Technical Service Bulletin (TSB) - VF7LANFUF74881639	
C5HW010WQ0 : Версия 6 от 26/01/2015	Аннулирует и заменяет документ от 23/01/2015
ДЛЯ : C4 И АВТОМАТИЧЕСКИЙ КОНДИЦИОНЕР С DAM 993088 ДО DAM 1237888	
ПРЕТЕНЗИЯ КЛИЕНТА :	НЕВОЗМОЖНО ОТРЕГУЛИРОВАТЬ ФУНКЦИЮ РАСПРЕДЕЛЕНИЕ ВОЗДУХА
УСЛОВИЯ ВОЗНИКНОВЕНИЯ :	ПОСТОЯННО

1. ПРОИСХОЖДЕНИЕ

2. РАБОТА ПРИ ПОСЛЕПРОДАЖНОМ ОБСЛУЖИВАНИИ

Рисунок : C5HU015D

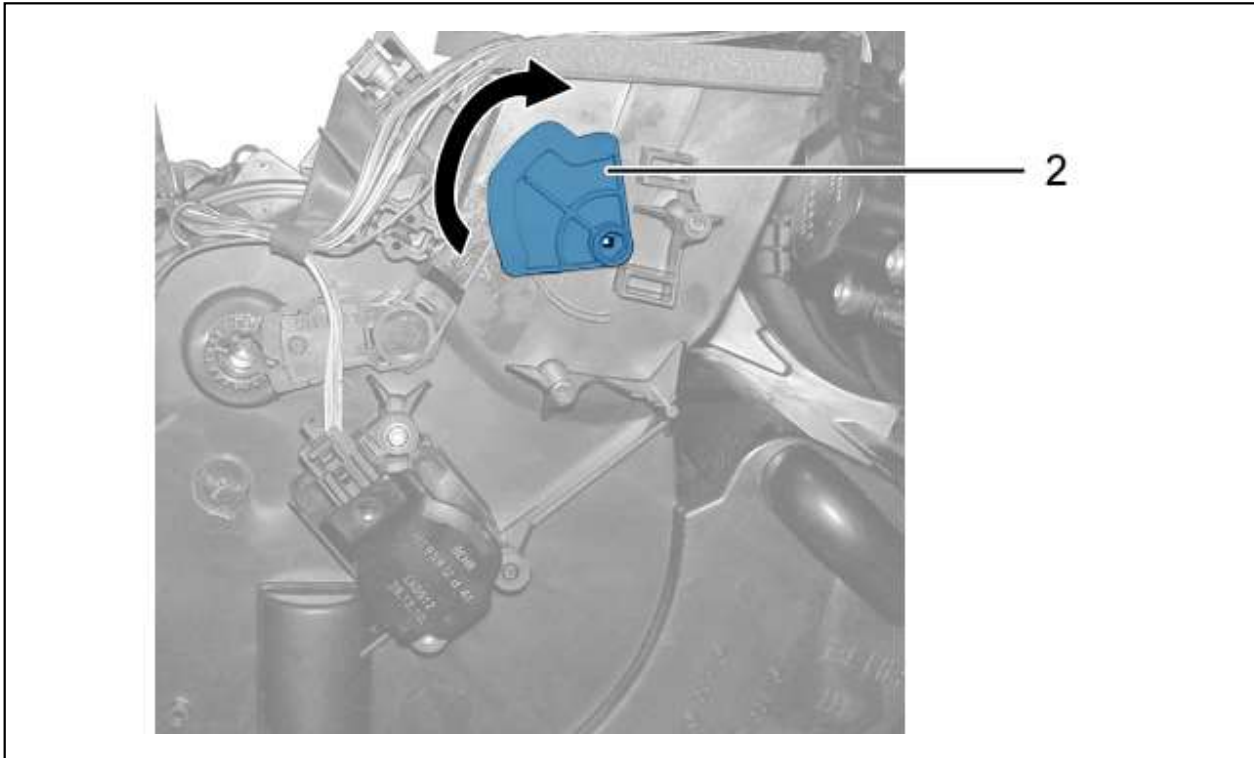
Снять электропривод управления распределением воздуха (1) (С правой стороны).

Рисунок : C5HU016D

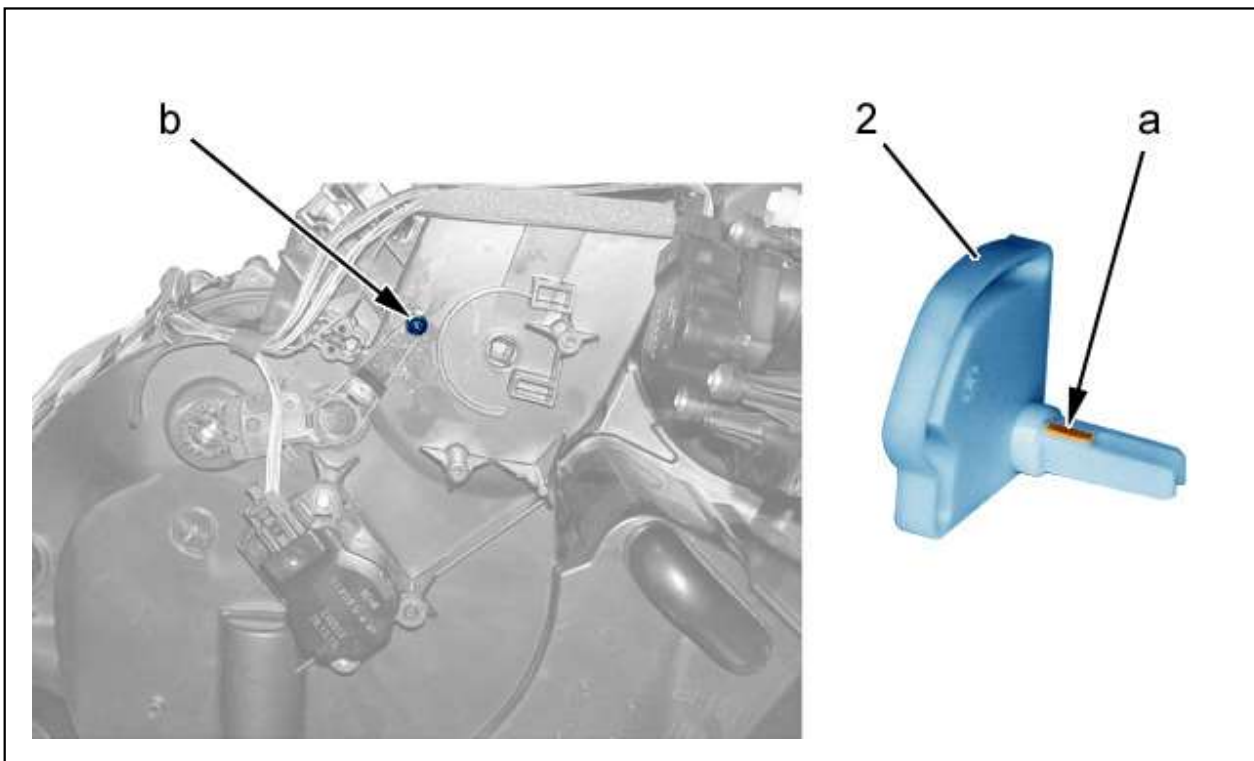
Повернуть кулачок распределения воздуха направо.
 Открепить кулачок распределения воздуха (2).
 Заменить кулачок распределения воздуха (2).

Закрепить кулачок распределения воздуха (2) в том же положении :

- Соблюдать правильное расположение кулачка распределения воздуха (2) (в "a")
- Вставить палец управления "b" в отверстие кулачка распределения воздуха (2)
